Avis de consultation du public par voie électronique

Demande d'autorisation environnementale en vue d'une exploitation d'une carrière à ciel ouvert commune de Carresse-Cassaber

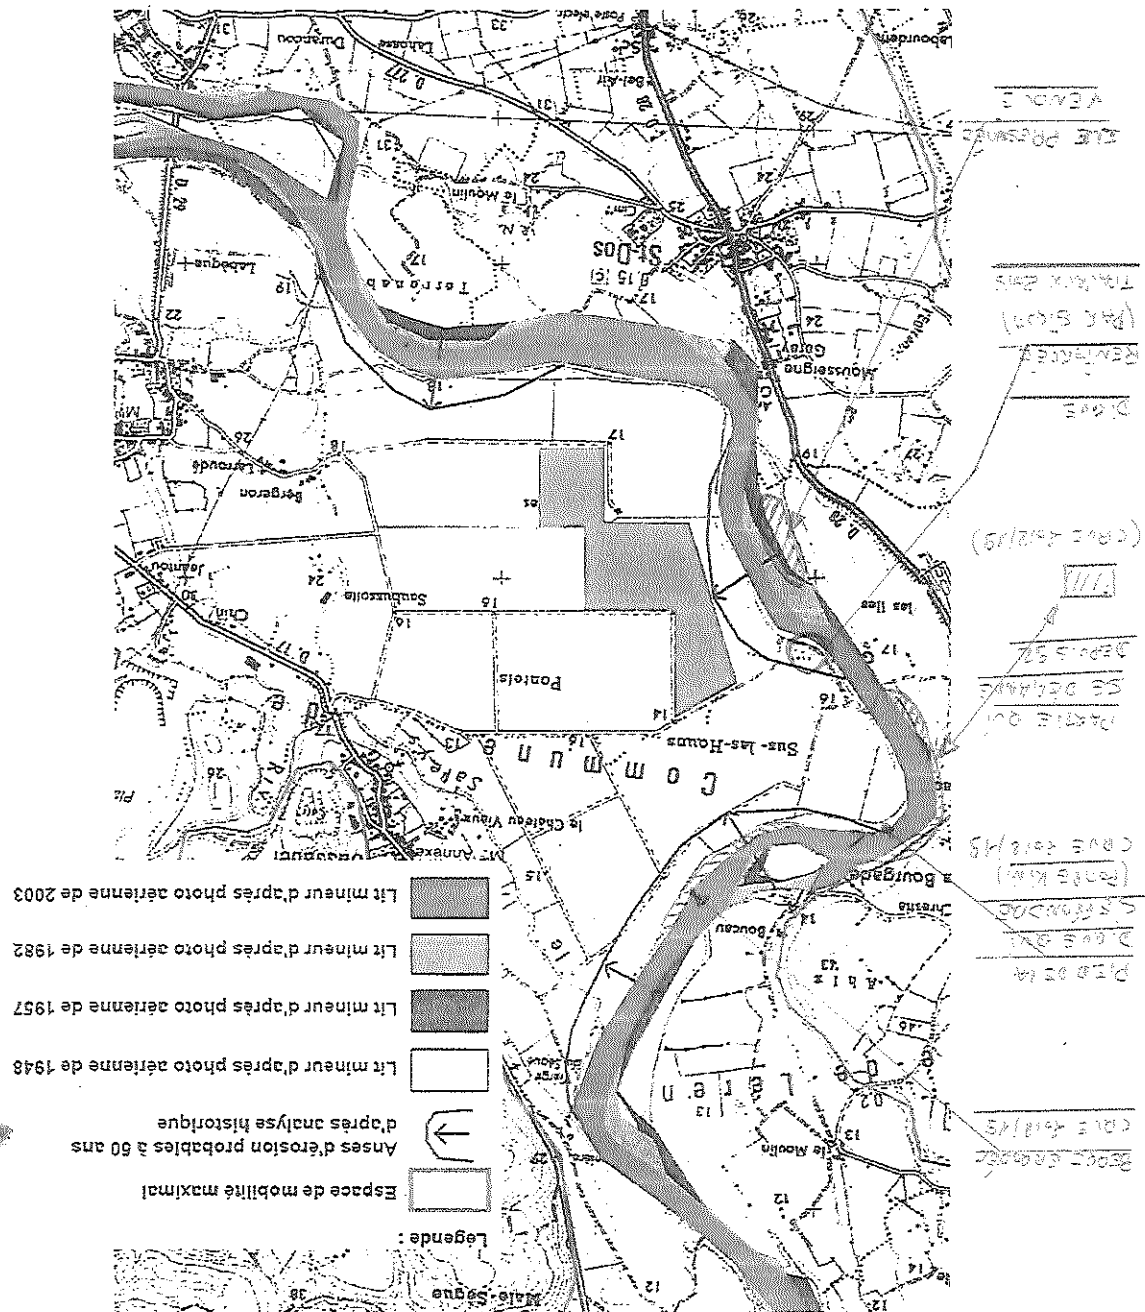
Sur le risque de capture de la gravière par les crues. :
le risque de création d'un chenal dans la plaine est avéré :

-Voir (Plan 1)

L'anse d'érosion en face du site va s'agrandir (Plan 2 -Anse d'érosion a 50 ans)

OPTION ZERO - PAS D'AMENAGEMENT
- 3 -
SEUIL DU MOULIN DUFFAU

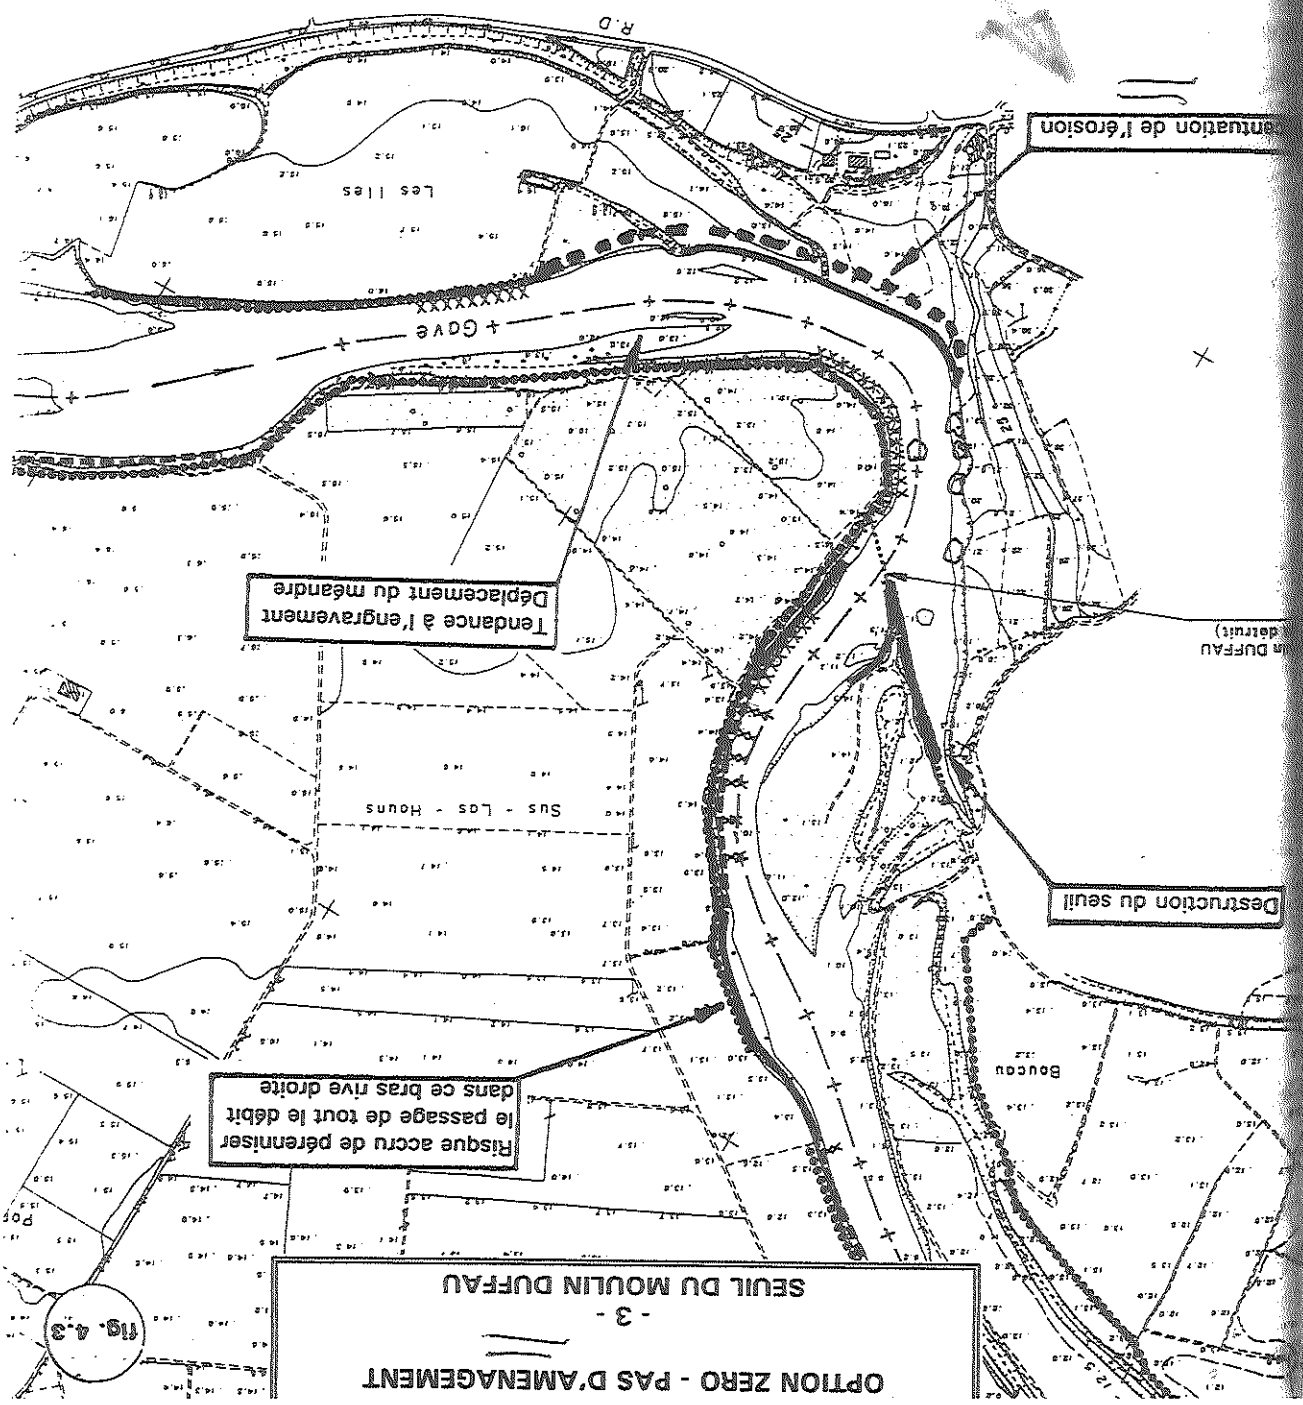
Or d'après l'étude SOGREAH si pas d'aménagement, accentuation sur cette rive de l'anse d'érosion sur la parcelle COCAGNAC (Plan 3)

Surtout si en plus pas de réparation du seuil du moulin

L'étude date déjà de 1994, depuis, on constate bien de visu que cette anse s'agrandit a chaque crue, SOGREAH avait raison.
(Photo A)

(A)

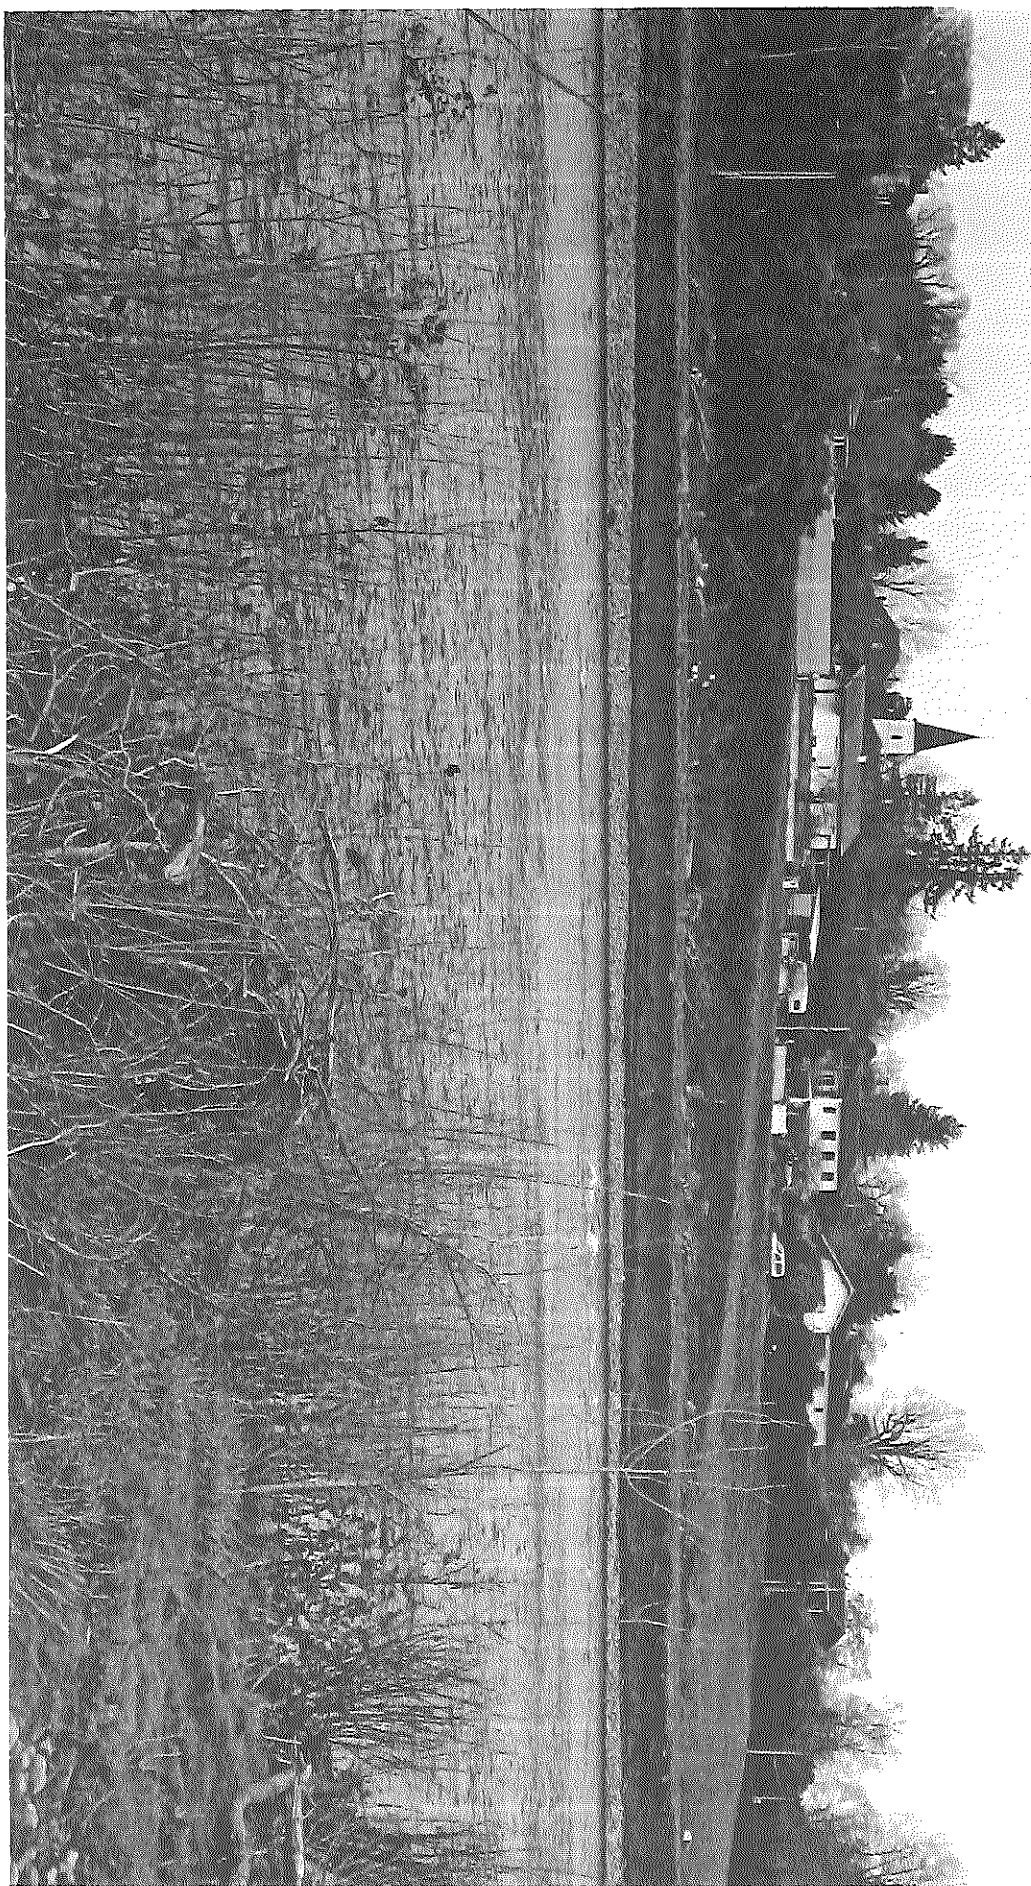
Une parcelle propriété Récalde a en partie disparue
A terme, c'est le quartier d'habitations qui est menacé.
On n'en est pas encore là ! (Photo3)
